**RÉPONSES AUX QUESTIONS ET DEMANDES D'ENGAGEMENT
POUR LE PROJET DE CONSTRUCTION D'UN TRAMWAY SUR LE TERRITOIRE
DE LA VILLE DE QUÉBEC DANS LE CADRE
DU PROJET DE RÉSEAU STRUCTURANT DE TRANSPORT EN COMMUN**

PAR LA VILLE DE QUÉBEC

LE 16 OCTOBRE 2020

Figure 4-36 : Apport naturel au milieu humide à conserver par la mise en place de ponceaux
(localisation à valider sur le terrain)

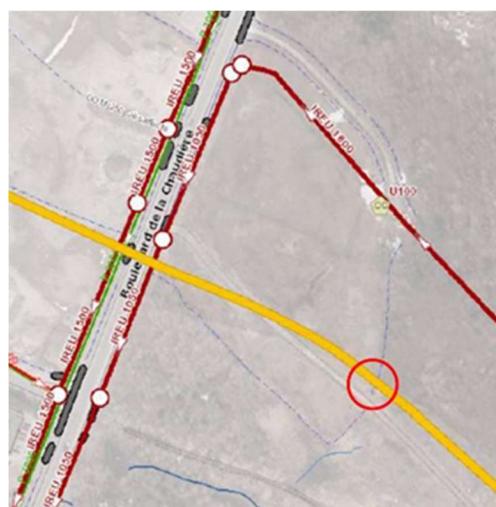
QC-4-35 Les plans soumis dans les documents de l'étude d'impact ne représentent pas la dernière version du projet. L'initiateur doit fournir une mise à jour :

Ainsi, afin de maintenir les liens hydrauliques au marais Isabelle, le Partenaire privé pourrait, par exemple, prévoir un ponceau à l'endroit identifié sur la figure ci-dessous. Cette figure est donnée à titre indicatif seulement et le Partenaire privé devra valider les autres endroits où l'écoulement des eaux de surface et souterraines vers les milieux humides à l'ouest du tronçon est à conserver.

D'autres mesures pourraient être mises en œuvre telle que, par exemple, l'installation d'une barrière d'argile entre l'emprise et les milieux humides conservés, détourner les eaux de drainage de surface vers les milieux humides concernés, etc.
